改善箇所説明図

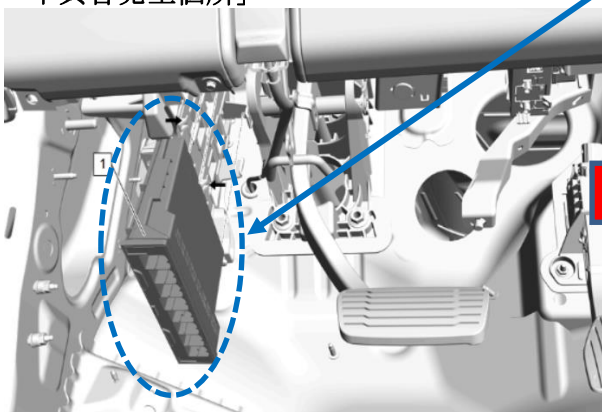
「不具合発生箇所」

は、ボディコントロールモジュールを示す。

ボディコントロールモジュールにおいて、プログラムの設定を誤ったため、日本仕様に設定されていない緊急制動表示灯が作動し、制動灯及び補助制動灯が点滅する。そのため、保安基準第 42 条に抵触する。

全車両、ボディコントロールモジュールをアップデートし、緊急制動表示灯を非作動とする。

運転席側 A ピラー(下側ドアヒンジの下)に黄色ペイントを塗布する。
